**SOLICITATION AMENDMENT
MODIFICATION DE L'INVITATION**

Title - Sujet Système d'alimentation hybride pour Système d'alimentation hybride pour le Système d'alerte du Nord	
Solicitation No. - N° de l'invitation 23332-220150/A	Amendment No. - N° modif. 008
Client Reference No. - N° de référence du client 23332-22-0150	Date 2022-03-24
GETS Reference No. - N° de référence de SEAG PW-\$QCL-056-18266	
File No. - N° de dossier MTA-1-44079 (056)	CCC No./N° CCC - FMS No./N° VME
Solicitation Closes - L'invitation prend fin at - à 02:00 PM Eastern Daylight Saving Time EDT on - le 2022-05-06 Heure Avancée de l'Est HAE	
F.O.B. - F.A.B.	
Plant-Usine: <input type="checkbox"/> Destination: <input checked="" type="checkbox"/> Other-Autre: <input type="checkbox"/>	
Address Enquiries to: - Adresser toutes questions à: Mohammed-Azizi, Samia	Buyer Id - Id de l'acheteur qcl056
Telephone No. - N° de téléphone (418) 576-9803 ()	FAX No. - N° de FAX () -
Destination - of Goods, Services, and Construction: Destination - des biens, services et construction:

MODIFICATION 008

ANNEX A1 – SPÉCIFICATIONS DES PANNEAUX SOLAIRES PHOTOVOLTAÏQUES

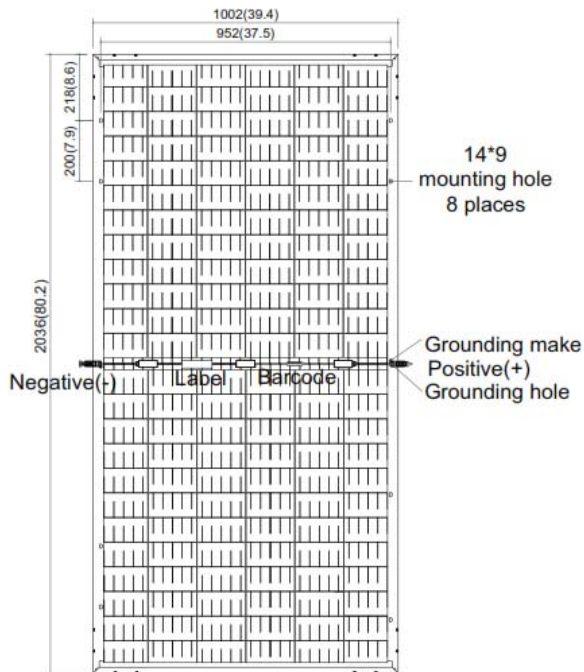
1) À l'annexe A, Énoncé des travaux, à la fin de la section 4.1 Système d'électricité hybride

CanmetÉNERGIE fournira des panneaux photovoltaïques bifaciaux de 40 kWp à intégrer avec le système d'électricité hybride. Les spécifications des panneaux photovoltaïques bifaciaux sont fournies à l'Annexe A1, Spécifications des panneaux solaires photovoltaïques. Le ou les onduleurs doivent être déterminés par le fournisseur, et seront acquis par CanmetÉNERGIE.

Question 4	Les spécifications des panneaux PV et de l'onduleur solaires sont-elles présentement disponibles? Si oui, pourriez-vous nous les fournir?
Réponse 4	<p>Les spécifications du système solaire PV d'une puissance de 40 kWp qui a été acquis pour ce projet sont jointes.</p> <p>Comme mentionné dans la réponse à la question 4 de la modification 004, l'onduleur solaire doit être sélectionné en fonction de la recommandation de l'entrepreneur, par conséquent, les spécifications ne sont pas disponibles. Le soumissionnaire peut ainsi supposer un onduleur approprié qui est compatible avec le système solaire PV mentionné ci-dessus.</p> <p>Les micro-onduleurs que nous envisageons sont les micro-onduleurs EnPhase IQ8+. Un onduleur ou des micro-onduleurs différents peuvent être spécifiés par le soumissionnaire pour être compatibles avec le contrôle de microréseau.</p>
